記 録

文書番号	SCJ第23期
委員会等名	日本学術会議 総合工学委員会 原子力事故対応分科会
標題	東京電力福島第一原子力発電所において 発生した事故事象の検討（続報）
作成日	平成28年（2016年）6月3日

この記録は、日本学術会議総合工学委員会原子力事故対応分科会福島第一原発事故調査に関する小委員会での審議内容を、総合工学委員会原子力事故対応分科会において取りまとめ公表するものである。

図参2-1 HPCI注水ライン及びテストライン

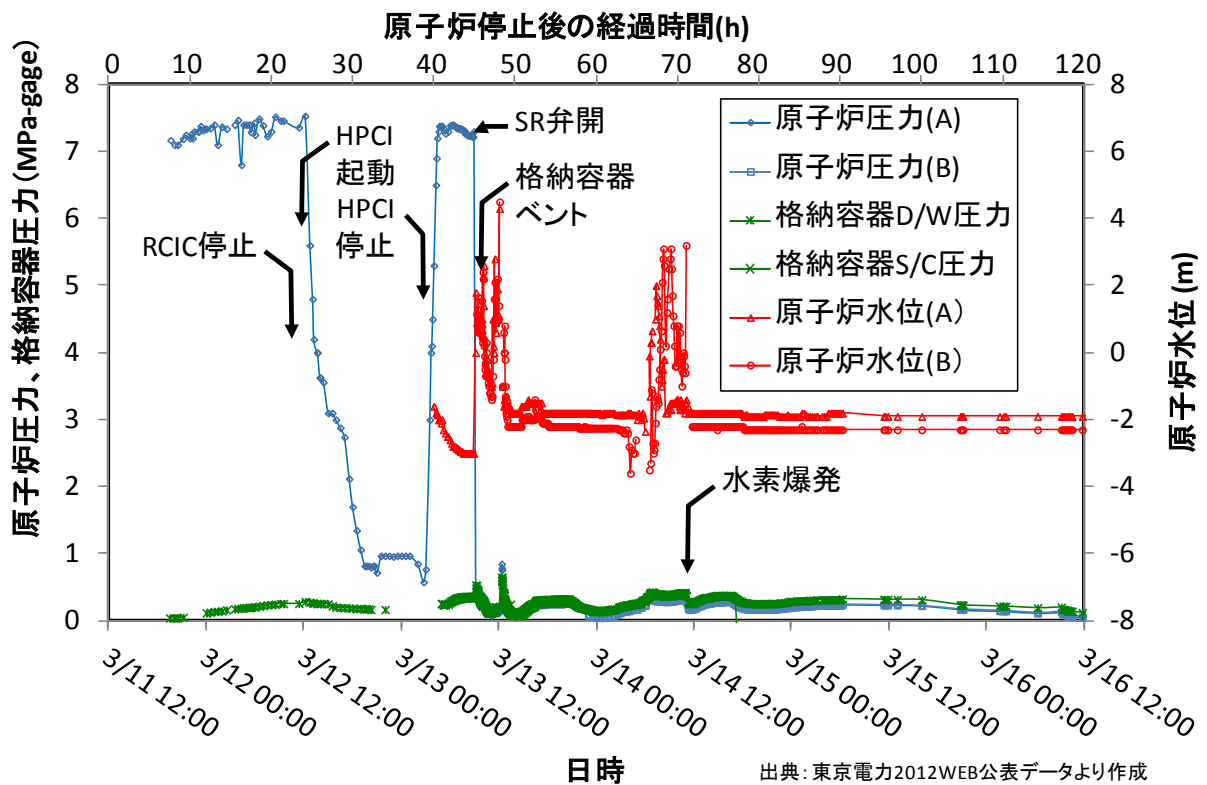
HPCI については、その流量が大きいと、流量を調節しなければ、原子炉水位が急上昇してすぐに停止してしまう。そして、再起動には多くの電気を必要とすることから、バッテリーの消耗が大きくなる。そのため、当直は、あらかじめ、HPCI のテストラインの電動弁を開操作して、原子炉に注入するラインと水源である復水貯蔵タンク (CST) に戻るラインを作り、HPCI の流量を調節して作動できるようにしていた(参考資料2 図参 2-1)。その後、3号機原子炉は、HPCI の作動によって減圧が顕著となり、12日17時30分頃には2MPa[gage]、19時以降0.8MPa[gage]から1.0MPa[gage]までの数値を示すようになった(参考資料2 図参 2-2)。

この時の操作により動いた機器は以下の機器である。運転員が中央制御室のHPCI制御盤にて、HPCIの停止ボタンを押すとともにHPCIタービン蒸気入口弁(図参2-1タービン上流側3つ目のM0弁)を操作スイッチで全閉としHPCIを停止した。「HPCIの停止ボタンを押す」とHPCIの蒸気止め弁(タービン蒸気入口弁の次のH0弁)が閉まった。蒸気止め弁は油圧制御されていて、「停止ボタン」により直流電源で制御されている電磁弁が励磁される。その結果、油がダンプされ油圧が開放され、(運転中は油圧で開となっている)止め弁が閉まる設計となっている(この時点では電磁弁が動作した)。

図参 3-3 格納容器ベントライン模式図

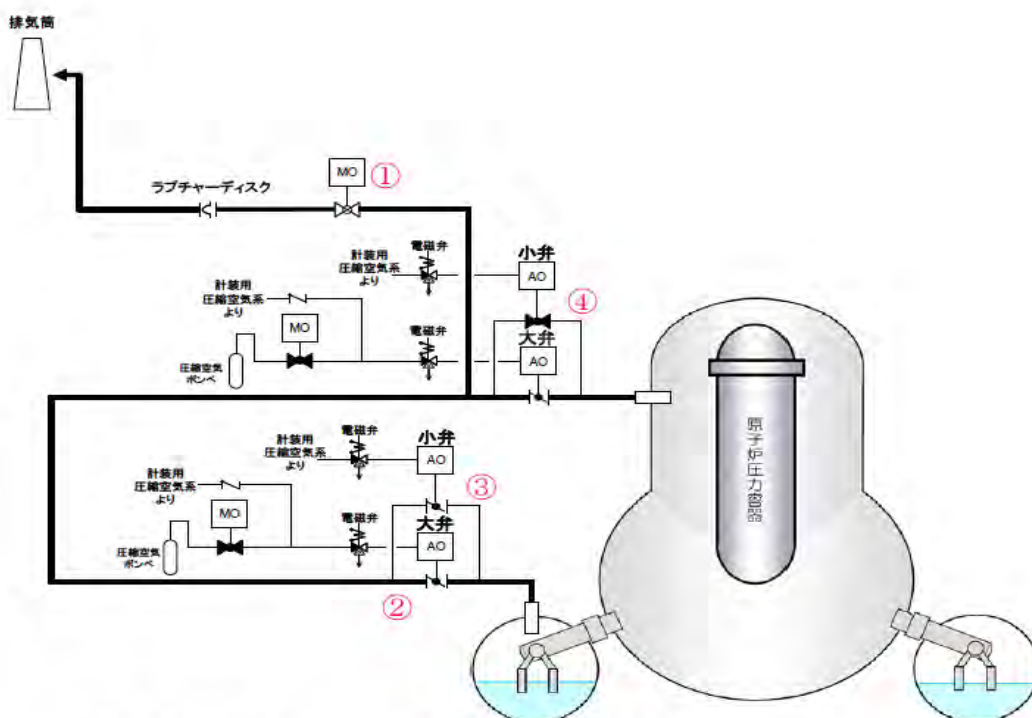
・S/C からのウェットベントの準備が整い、かつ設計圧力を上回ったにもかかわらず、ラプチャーディスクが働かなかった、すなわちディスクのラプチャー（破断）が起こらなかった理由、ラプチャーディスクの破断圧力をどのように設定し、そのばらつきはどこまで許容していたのか？あるいはこれはラプチャーディスクの問題ではなく、ベント弁が開いていなかったということでしょうか？⇒回答①

① 14 日21 時頃にS/C ベント弁（小弁）を微開とすることで、ベントラインの構成が完了しましたが、その後もD/W 圧力は上昇を続け、22 時50 分頃にラプチャーディスク作動圧（0.427MPa[gage] =約0.528MPa[abs]）を超えて、23 時30 分頃には約0.7MPa[abs]に達しました。これは、一旦微開となったS/C ベント弁（小弁）が閉まっていたことが原因と考えております。

なお、ラプチャーディスクが作動していたかどうかについては、現在も確認されておらず、今後の検討課題となっております。

図参3-5 (a) 原子炉圧力の変化

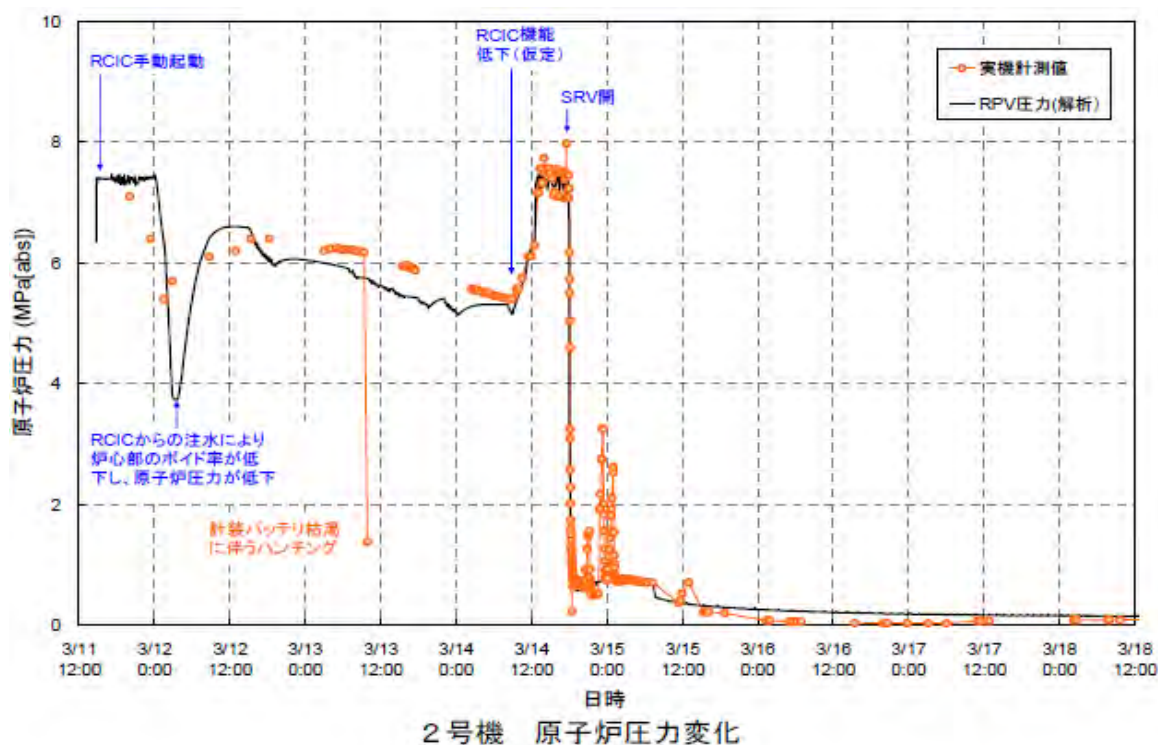
<参考資料3(3)>の図1を見ると、19時03分SR弁開により原子炉圧力が急激に低下し、その後20時30分頃から21時20分ごろまでの間3回ほど急上昇している。東京電力では未解明問題の検討[11]が継続されており、「2号機強制減圧後の原子炉圧力の上昇について」課題リストに上げられており、最新の考察[12]において、3回の圧力上昇の生じたメカニズムについて分析している。

図1 (a) (b) はそれぞれ2号機における原子炉压力容器及び格納容器の圧力の変化を示す[4, pp168, 171]。津波襲来後約70時間RCICが働いている間、压力容器は約6MPa[abs]に保持されているが、その間格納容器の圧力は徐々に上昇している。14日15時ごろ、格納容器D/W及びS/Cの圧力が同時に低下し始めている。

図参 3-5 (b) 格納容器圧力変化

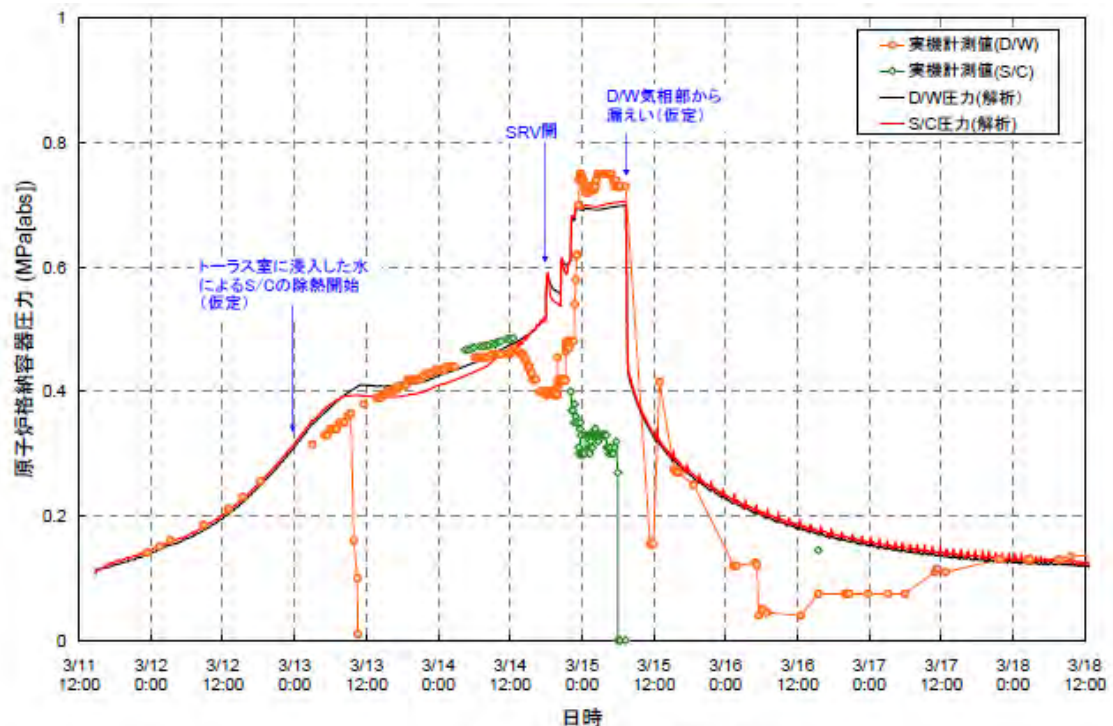
さらに19時03分SR弁開に成功すると直ちに压力容器圧力は急激に低下するとともに格納容器D/Wの圧力が急上昇している。このとき、S/Cの計測値が追従して急上昇を示していないのは、政府事故調が述べているように、S/Cの計測系に何らかのトラブルがあったためと考えられる。その後、「14日22時50分には0.540MPa[abs]となって、ラプチャーディスク作動圧を超えた。(中略)しかしながら、ラプチャーディスク作動圧を超えた後も、ドライウェル圧力は上昇傾向を続け、23時35分には0.740MPa[abs]に達した。」[3, p32]、さらに「D/W圧力計は15日5時45分ごろ0.740MPa[abs]、6時ごろから0.730MPa[abs]を示し、7時20分ごろまでこれが保持された」[2, p65]ことが示されている。図によれば、この時点で格納容器D/Wの圧力は急激に低下をはじめ、同日11時25分の計測値は0.155MPa[abs]を示している。したがって、東電は15日7時20分頃からD/Wからの大量の放射性物質の漏洩があったのではないかと推定を行っている。

図参 3 - 6 正門付近の線量率

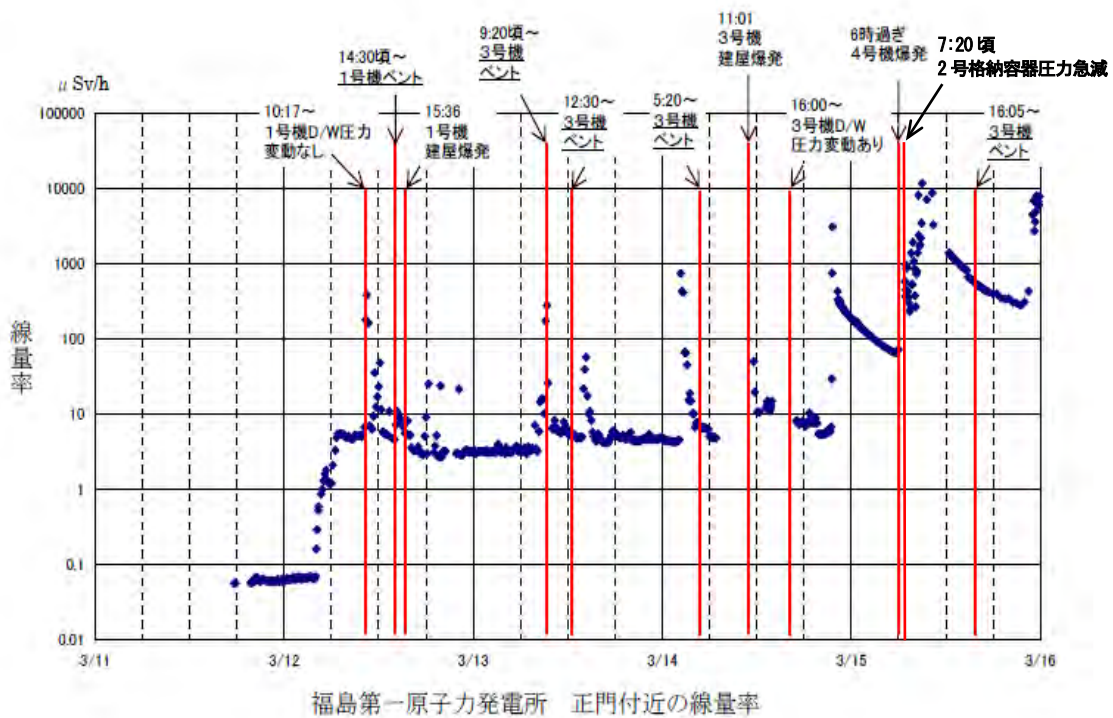
これ以前の放射性物質の漏洩は1号機及び3号機のS/Cベントならびに水素爆発に由来する地上から高い場所での放出と考えられ、したがって放射線の距離の減衰により正門の地上付近で観測された線量率は比較的低いと見られるが、2号機は格納容器本体の比較的低い位置から放出されたと考えられるため、観測された線量率は高く、かつ地上に多くの放射性物質が沈着して敷地内のバックグラウンド線量率が高くなった。このため、その後に放出された放射性物質による線量率の上昇がバックグラウンドに隠されてしまい、放射性物質の放出をモニタリングカーで検知することが困難となった。（<参考資料3(3)図2>参照）。

正門付近の放射線線量率の変化を図2に示す[4, p269]。これによれば、上記政府事故調の報告でも述べられているように、15日9時ごろに測定された $11,930\mu\text{Sv/h}$ をピークに16日4時ごろまでの間、数百～数千 $\mu\text{Sv/h}$ を示しており、これは主として2号機由来のものと考えられている。

図参4-2 原子炉圧力チャート（狭帯域）

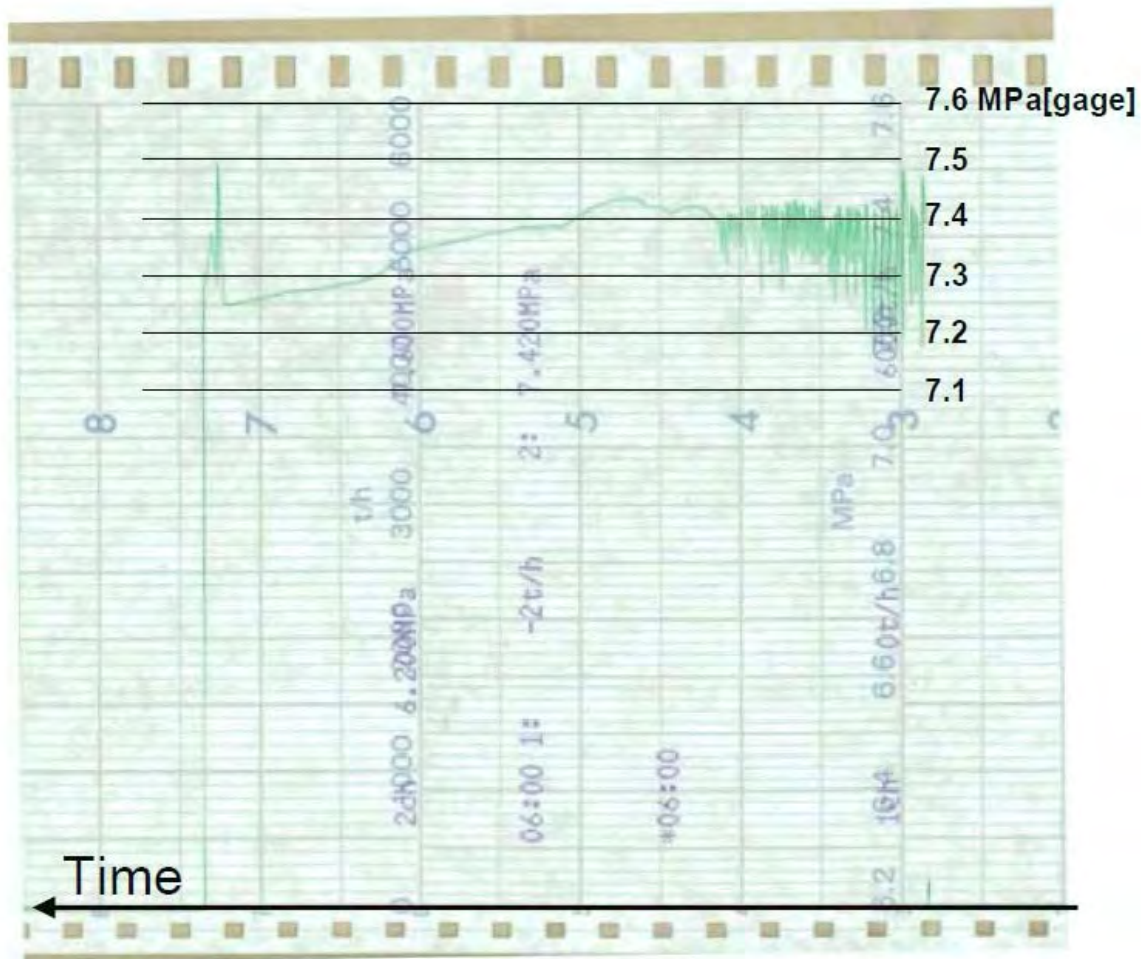
そのため、1号機と同様に高圧状態での漏えいが発生する可能性のある状態になっていましたが、図2に示すストリップチャートの原子炉圧力の測定値からは、大きな漏えいが発生していないと評価しています。また、政府事故調では、減圧そのものが原子炉冷却材圧力バウンダリの破損であると推定していますが、当社は前述の評価（添付資料3号機-3）にて、自動減圧系の作動による減圧である可能性が高いと推定しており、原子炉冷却材圧力バウンダリの破損に伴う減圧ではないと考えております。

図参4-3 シリコンゴムの耐熱温度と圧力の関係²

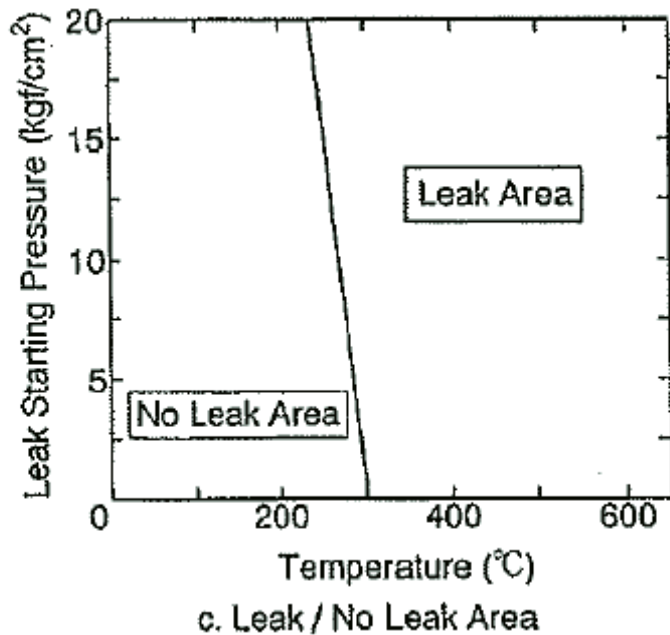
継手のシール部は、具体的にはトップヘッドフランジ，機器ハッチ，エアロックが考えられるが、いずれもシリコン製Oリングが使用されています。そのシリコンゴムの耐熱温度を示すデータは図3の通りであり、過去の研究で、格納容器フランジ部を模擬した小型モデル装置を用いて圧力と耐熱温度の関係を示しています。シール部が加圧されるほど耐熱温度が低下する傾向であり、圧力が20kgf/cm²以下の範囲においては耐熱温度は225℃～300℃程度であることを示しています。

図参4-7 IA系統の圧力変化

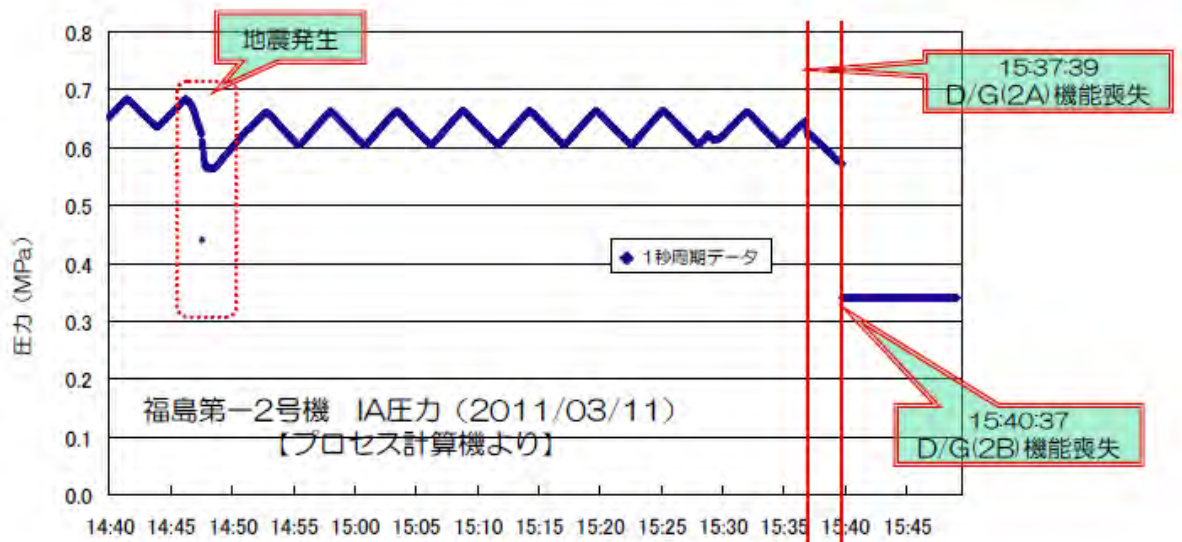
なお、以下のグラフに示すとおり、記録の残っていた2号機では、地震後の外部電源喪失に伴い一時的にコンプレッサが停止した影響が確認できます。その後D/Gの起動に伴い自動起動し、全電源喪失までの間、機能維持していることがわかります。
